**Avis délibéré de la mission régionale  
d'autorité environnementale Auvergne-Rhône-Alpes  
relatif au projet de construction d'un parc éolien  
présenté par la société MSE La Tombelle  
sur les communes de Viplaix, Mesples et Courçais  
(département de l'Allier)**

**Avis n° 2019-ARA-AP-860**

Implantation des éoliennes (E1 à E9) et des postes de livraison (PDL)

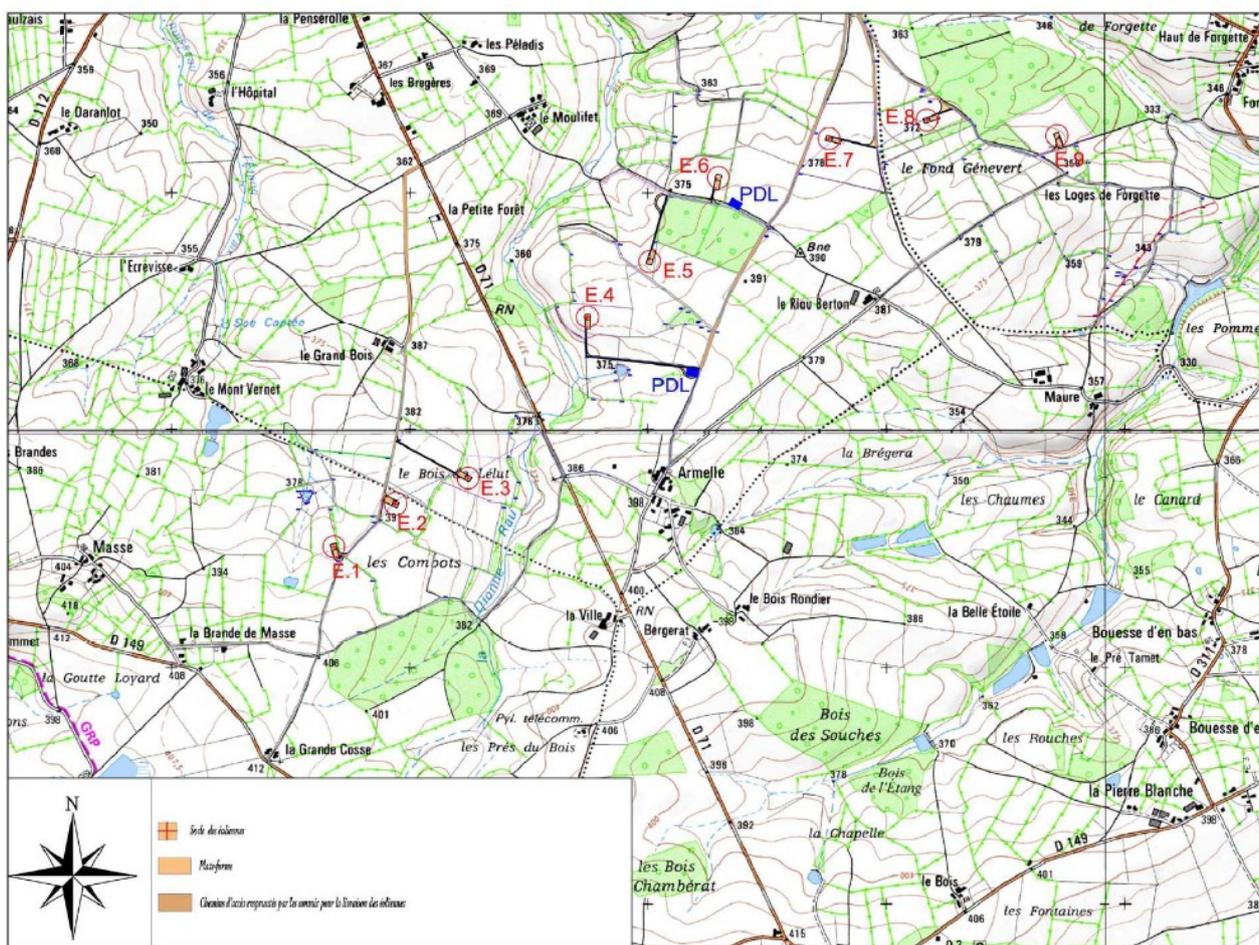
En particulier, la mesure consistant à éloigner les éoliennes d'un minimum de 200 m de tout boisement, pourtant clairement affichée dans l'annexe 2 « Étude écologique » de l'étude d'impact comme nécessaire pour ramener les impacts sur les chiroptères à un niveau « *acceptable* » (et dont la pertinence a été largement confirmée depuis), n'a pas été suivie par le maître d'ouvrage : quatre éoliennes sont situées à seulement 100 m de massifs boisés.

- compléter et actualiser l'étude d'impact pour tenir compte de l'importante évolution des connaissances acquises ces dix dernières années ;
- en tout état de cause, revoir l'implantation des éoliennes de façon à assurer une distance minimale de 200 m avec les boisements, sauf à disposer d'études probantes justifiant l'inutilité de cette mesure ;
- préciser les engagements du maître d'ouvrage en matières de mesures ERC et de dispositif de suivi.
